MANUTENZIONE STRAORDINARIA DEL PONTE SUL
RIO SPIROLA SULLA SP 9 AL KM 1+930 IN LOCALITA'
GNANA NEL COMUNE DI CASTELNOVO NE' MONTI
CUP: C97H20001880001

PERIZIA N.1 DI VARIANTE E SUPPLETIVA RELAZIONE TECNICA DI VARIANTE

Figura 3 – Pianta dell'area di intervento

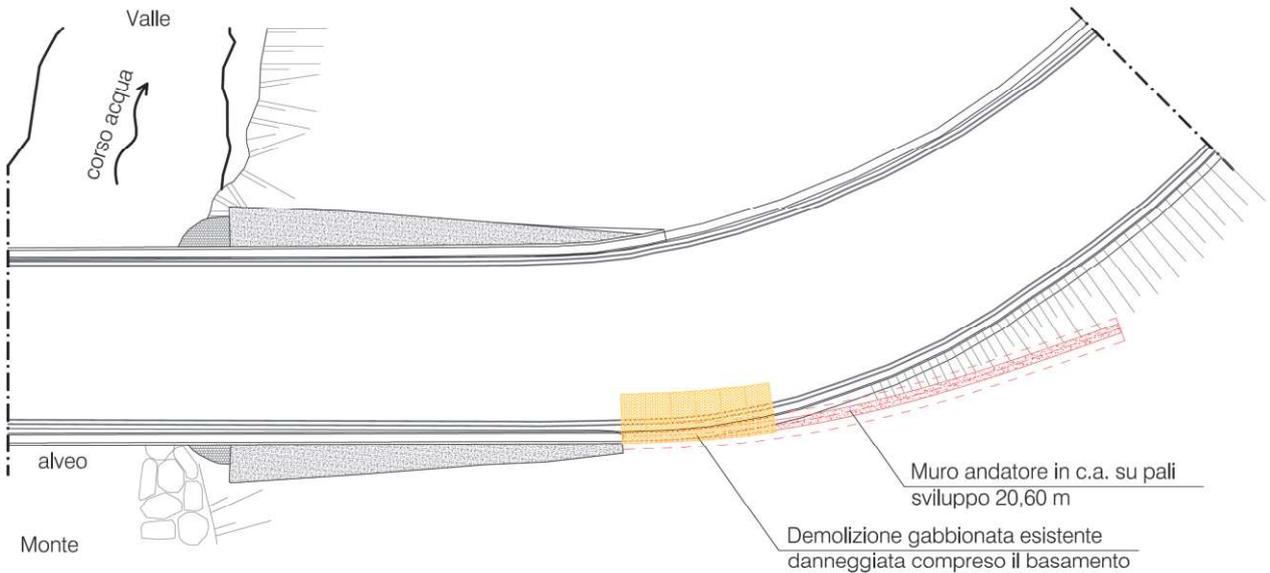
L'intervento in variante vede per il nuovo muro andatore una curvatura più accentuata, che segua maggiormente l'andamento stradale, permettendo così di allargare in curva la sede stradale e proseguire con l'installazione della nuova barriera sul medesimo manufatto con tipologia bordo ponte in luogo di quella a bordo laterale.

Figura 5 – Particolare barriera stradale tipo H2

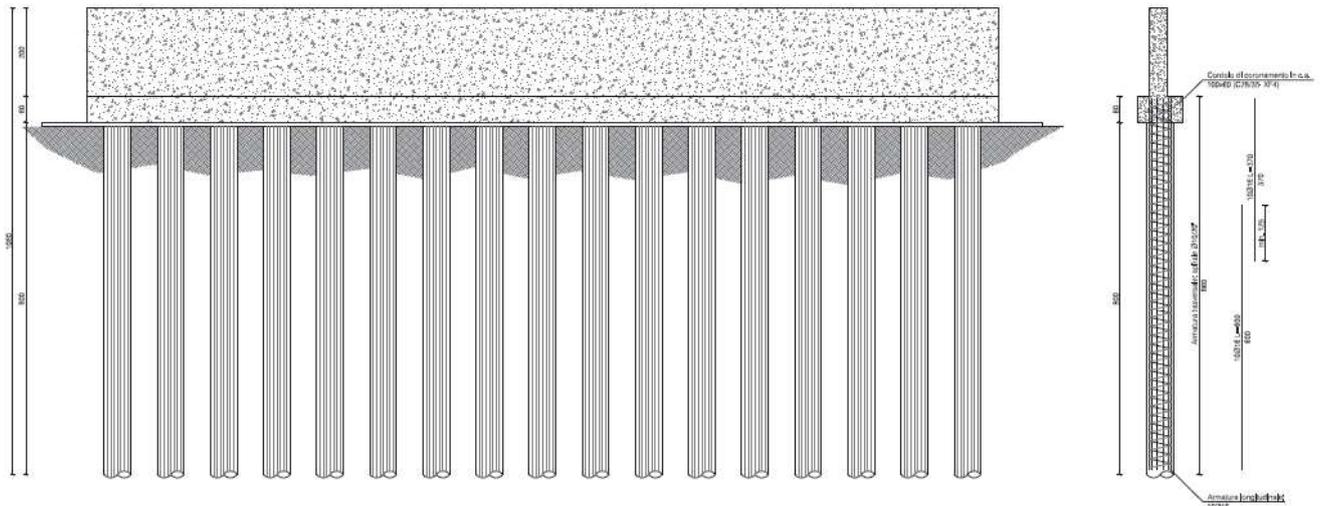
Il quinto intervento, localizzato lungo il tratto stradale interessato dall'intervento, consiste nella sostituzione dell'attuale barriera stradale andando ad installarne una nuova di tipo H2 per uno sviluppo di circa 90 metri per il tratto a monte e 80 metri quello di valle, in parte con modello bordo ponte ed in parte modello bordo laterale. In variante vengono impiegate le due tipologie in differenti proporzioni e in quantità maggiori.

Figura 6 – Pianta della sede stradale

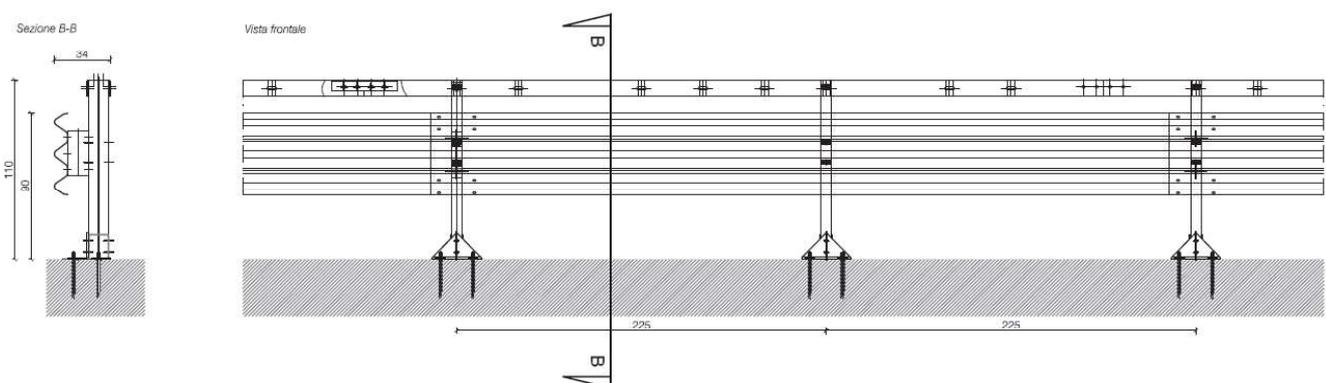
Non si rende necessaria la fresatura della parte superficiale della vecchia pavimentazione, ma soltanto la stesura di un nuovo tappeto d'usura in conglomerato bituminoso, a motivo delle differenti quote finali di raccordo fra le zavorre dei cordoli, le pavimentazioni preesistenti e le mostre dei cordoli.

Figura 7 – Pianta dell'alveo

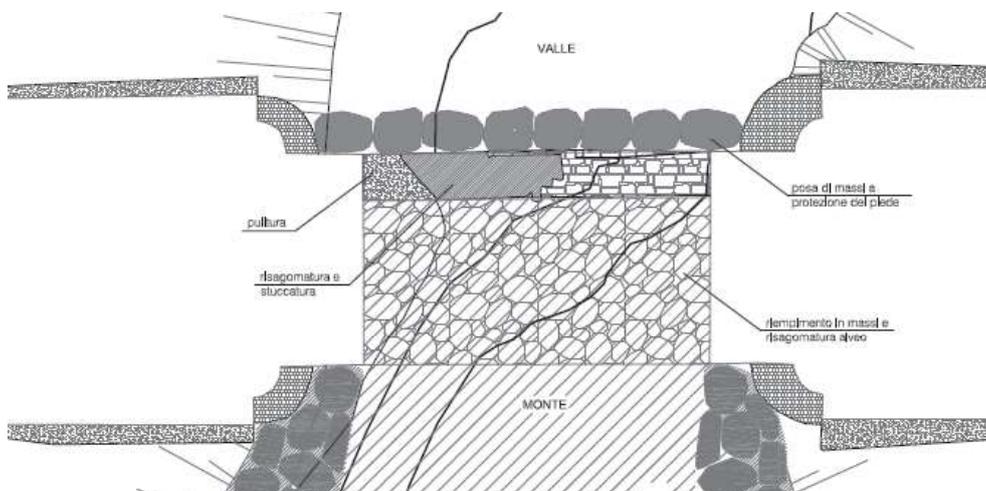
Il sesto intervento prevedeva la realizzazione di una protezione radente in alveo, mediante posa di massi ciclopici: tale intervento non si rende più necessario in quanto la corrente del rio per idrologia rimane sul lato sinistro dove la protezione è assicurata dal substrato affiorante e posto in giacitura quasi verticale, mentre sul lato opposto si sono operati maggiori movimenti terra per risagomare la scarpata e la sponda in alveo, quest'ultima a guisa di argine.

Il settimo ed ultimo intervento riguarda il riempimento in massi e la risagomatura dell'alveo, al ripristino della briglia e la posa di massi ciclopici a protezione del piede. In variante viene aumentata la pezzatura dei massi a maggior durabilità dell'intervento progettato.
